## 改善箇所説明図

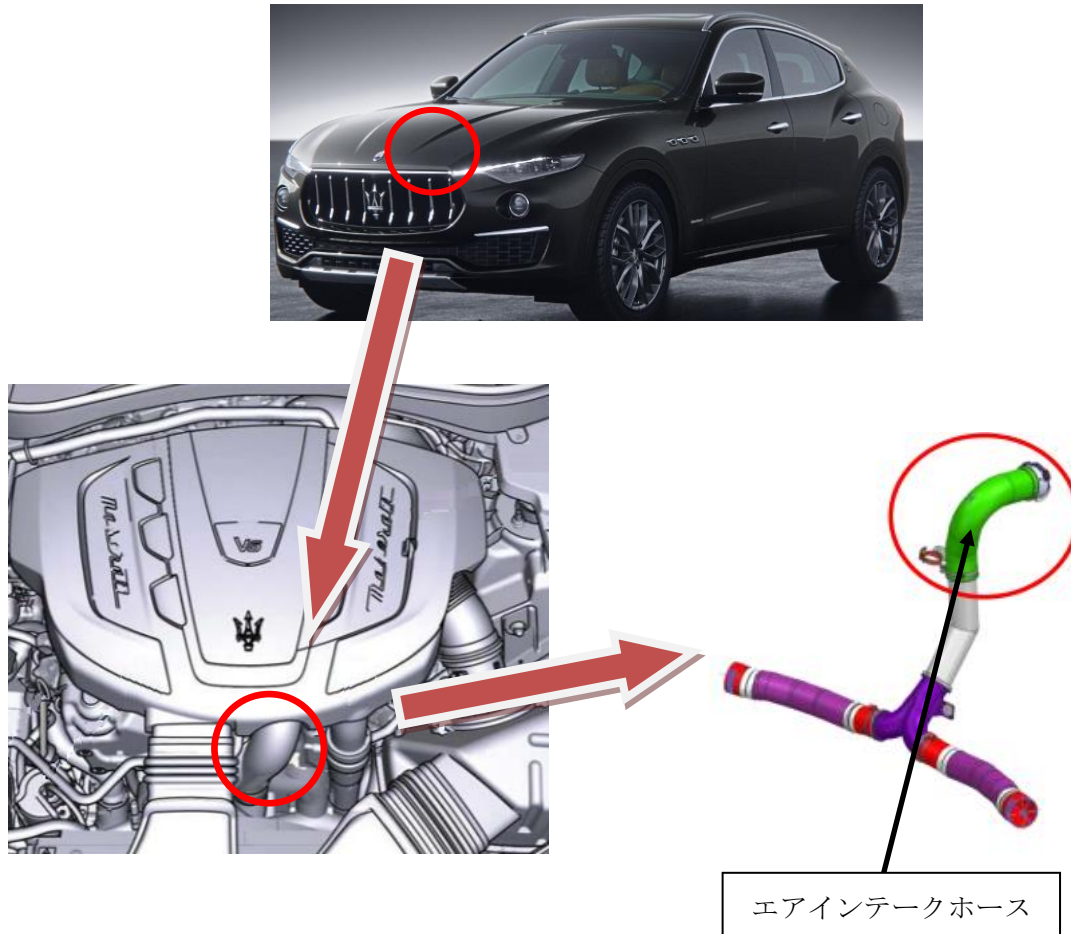
エアインテークホースにおいて、ホースの材質が不適切なため、EGR に関連する酸の濃縮物の影響によりホースの強度が低下して亀裂が生ずることがある。そのため、エアインテークホースよりエアが漏れて異音が発生し、エンジン警告灯が点灯して、出力が低下するおそれがある。

全車両、エアインテークホースを対策品に交換する。

左側ボンネットキャッチ固定ボルト前側の頭部に白色のペイントを塗布する。
